INFORME DE CONTROL ESPECÍFICO
N° 024-2024-2-4155-SCE

SERVICIO DE CONTROL ESPECÍFICO A HECHOS CON PRESUNTA IRREGULARIDAD
MUNICIPALIDAD DISTRITAL DE VÉGUETA

"MEJORAMIENTO Y AMPLIACIÓN DEL SERVICIO DE AGUA POTABLE EN EL CENTRO POBLADO LA FLORIDA DEL DISTRITO DE VÉGUETA - PROVINCIA DE HUAURA - DEPARTAMENTO DE LIMA" CUI 2437545

27 DE JUNIO DE 2024
LIMA – PERÚ

Imágenes n.° 02 y 03
Cajas de registro de agua de concreto no cuentan con losa de concreto (solo presentan resane de la vereda pre existente)

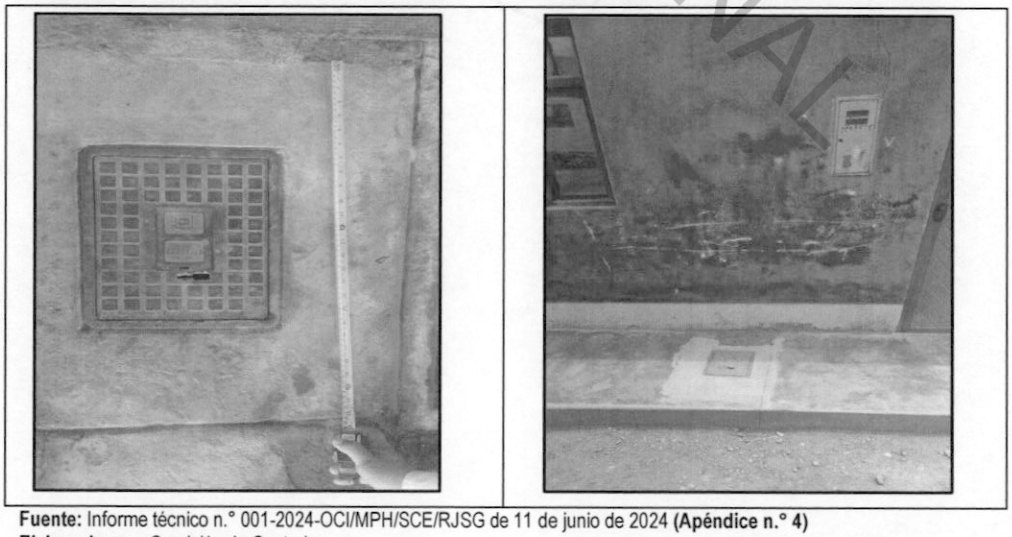
Al respecto, la comisión de control durante la inspección realizada a la Obra, plasmada mediante Acta de Visita de Inspección Física n.° 006-2024-CG/MPH-OCI/OBRA de 29 enero de 2024 **(Apéndice n.° 23)**, verificó la existencia de 164 cajas de registro de agua, de las cuales 9 de ellas no contaban con losa de concreto, y 8 cajas de registro de agua con menor dimensión (0.50 m x 0.70 m en promedio) se encontraban dentro de una vereda pre existente.

Así mismo, 27 de ellas, contaban con al menos una sola losa de concreto, siendo: 9 losas de concreto (de 0.80 m x 1.20 m en promedio) con 2 cajas de registro de agua por cada una de ellas y 3 losas de concreto (de 0.80 m x 1.50 m en promedio) con 3 cajas de registro de agua por cada una de ellas. Es de indicar, que solo 120 cajas de registro de agua cuentan con losa de concreto construido de acorde a las medidas que indicaba el expediente de adicional de obra n.° 01; a continuación, se muestran algunas imágenes de lo comentado:

Imágenes n.°s 11 y 12

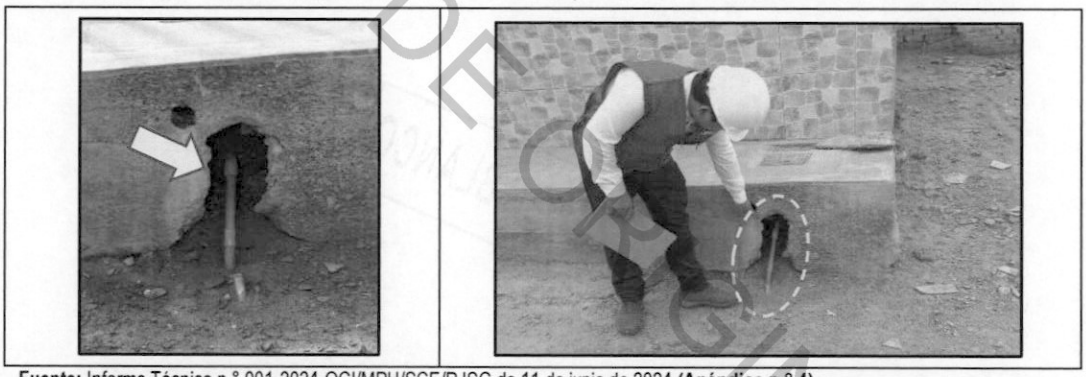
Al respecto, la comisión de control advirtió que la partida en mención fue ejecutada parcialmente contraviniendo lo establecido en las especificaciones técnicas y planos del expediente técnico, toda vez que, de la inspección realizada a la Obra, se constató que la instalación de las tuberías de agua de conducción[8] de ½" PVC, Clase 7.5 colocadas en las conexiones domiciliarias, deberían contar con un "forro tubo" de 100 mm (4" de diámetro) CSN[9], las cuales debieron ubicarse desde la caja de concreto hasta la tubería matriz, no evidenciándose la instalación de los mismos.

Tubería de agua expuesta y sin protección de conexiones de tubería de 4" (3er lugar)

Plano n.° 01
Detalle de Conexiones Domiciliarias de Agua Potable

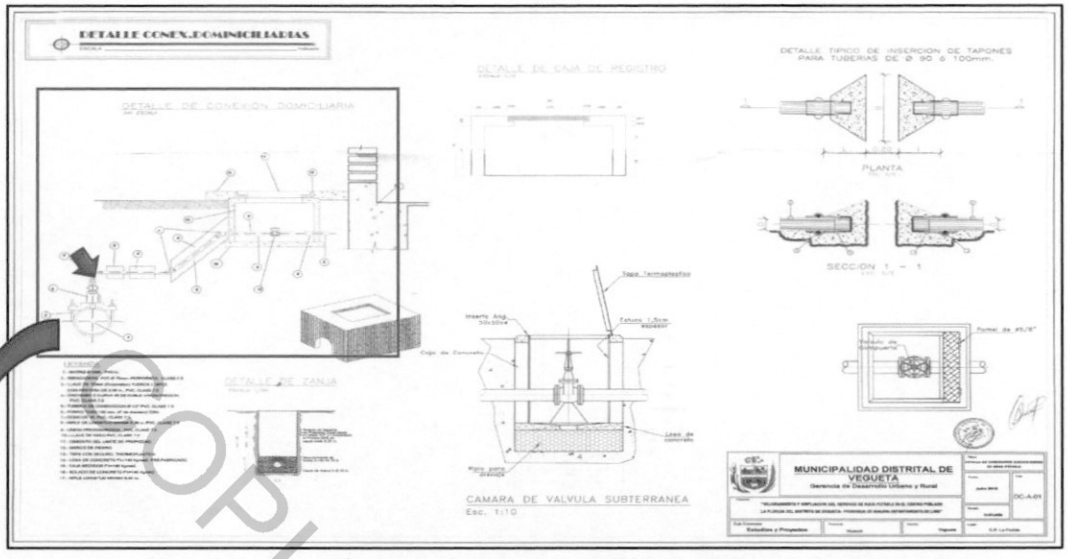
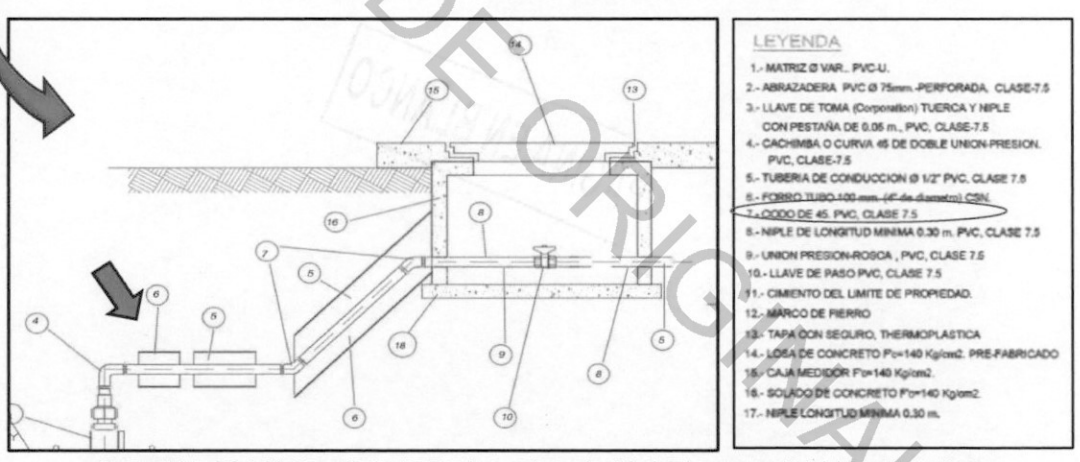
Con relación a ello, el plano del expediente técnico, Hoja: DC-A-01, denominado: "Detalle de conexiones domiciliarias de agua potable", establece gráfica y literalmente lo siguiente:

DETALLE DE CONEXIÓN DOMICILIARIA /
LEYENDA: "6. FORRO TUBO 100mm (4" de diámetro CSN)"
(Imagen Ampliada)

Es decir, el residente de obra conjuntamente con los dirigentes del Centro Poblado La Florida, también advirtieron la falta de recubrimiento de las tuberías de ½" de las conexiones domiciliarias con el forro correspondiente; sin embargo, dicha labor no fue realizada, pese a que fue advertida oportunamente y autorizada por la Supervisión y funcionarios de la Entidad, aun cuando se encontraba comprendida en los planos del expediente técnico (Ver Plano n.° 01).

Imágenes n.° 13 y 14
Cajas de concreto de medidor de agua no cuentan con solado de concreto

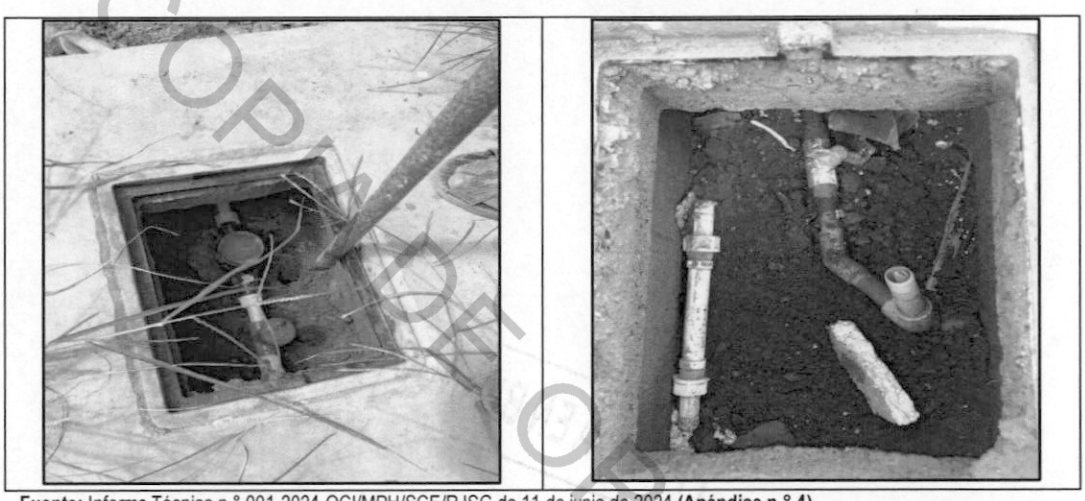
- **Cajas de concreto de medidor de agua no cuentan con solado de concreto:**

A manera de detectar el hecho irregular, se ha identificado la ejecución deficiente de las partidas 01.05.05.03.01 Conexión Domiciliaria Agua de 1/2° x 90 mm, Terreno Normal hasta 2.50 m, 01.05.05.03.02 Conexión Domiciliaria Agua de 1/2° x 90 mm, Terreno Normal hasta 4.50 m, 01.05.05.03.03 Conexión Domiciliaria Agua de 1/2° x 90 mm, Terreno Normal hasta 6.50 m, y

01.05.05.03.04 Conexión Domiciliaria Agua 1/2" x 90 mm, Terreno Normal hasta 8.50 m, debido a que en los análisis de costos de estas partidas, no se encuentra consignado el presupuesto para ejecutar los solados de concreto, pese a que de acuerdo al plano DC-A-01, denominado: "Detalle de conexiones domiciliarias de agua potable" y características físicas y constructivas estipuladas en las especificaciones técnicas, si se encuentran contemplados.

Imágenes n.° 15 y 16
Cajas de concreto de medidor de agua no cuentan con solado de concreto

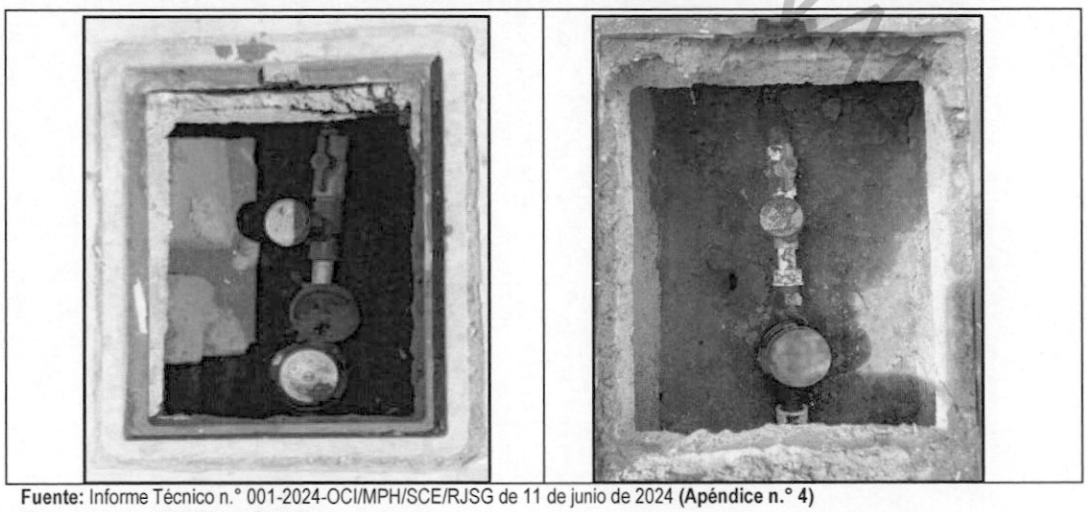
Como se observa, el plano contenido en el expediente técnico de la obra, establece gráficamente que la estructura de la caja de agua domiciliaria debe estar apoyada sobre un solado de concreto F´c= 140 kg/cm2. Es de indicar, que ninguna de las ciento sesenta y cuatro (164) cajas de concreto instaladas durante el proyecto y verificadas por la comisión de control, cumplen con la construcción del solado antes indicado.

Imágenes n.° 18 y 19
Cajas de concreto de medidor de agua no cuentan con solado de concreto

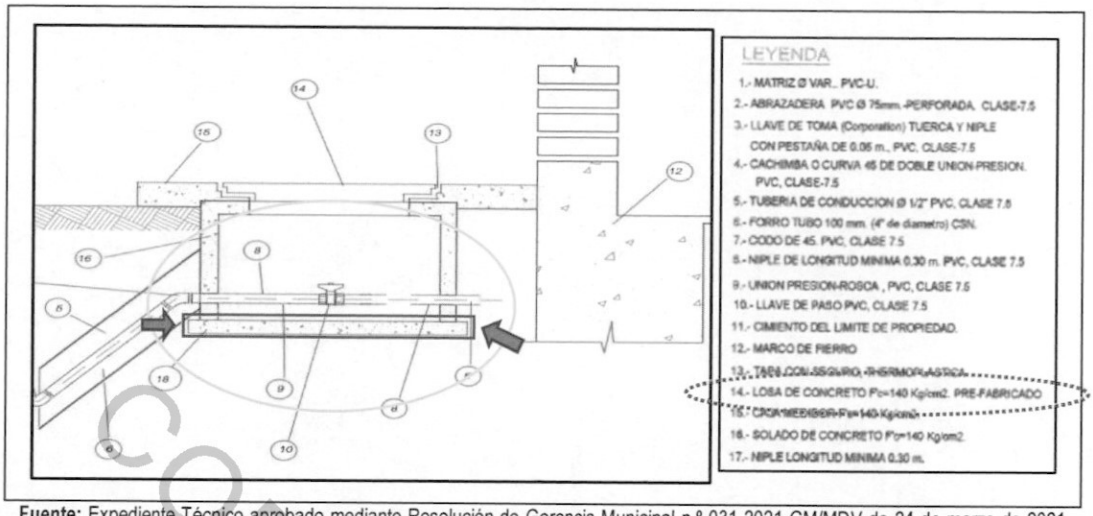
En ese sentido, el hecho observado contravendría lo estipulado en el capítulo 15, Planos - "Detalle de Conexiones Domiciliarias de Agua Potable - DC-A-01" del expediente técnico de la obra, que indica gráficamente lo siguiente:

Imagen n.° 21

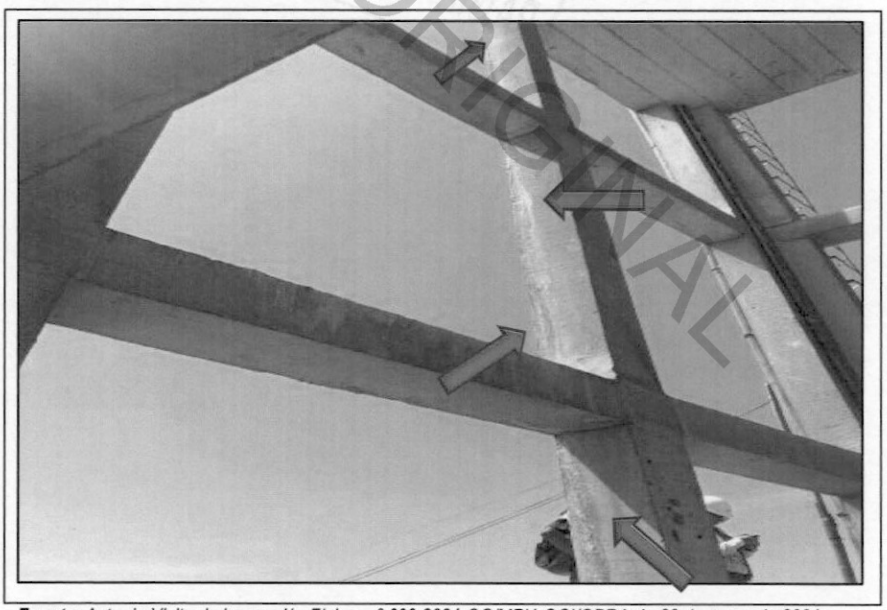
Al respecto, la comisión de control a través de Acta de Visita de Inspección Física n.° 006-2024-CG/MPH-OCI/OBRA de 29 de enero de 2024 **(Apéndice n.° 23),** corroboró el hecho denunciado, constatando que existe filtración de agua en las uniones de la losa y muro del reservorio elevado tal como se muestra en las tomas fotográficas y el video anexo al acta, dicho fluido recorre por las columnas y vigas llegando a la primera planta afectando a las viviendas y construcciones que colindan con el mismo, tal como se evidencia en las imágenes siguientes:
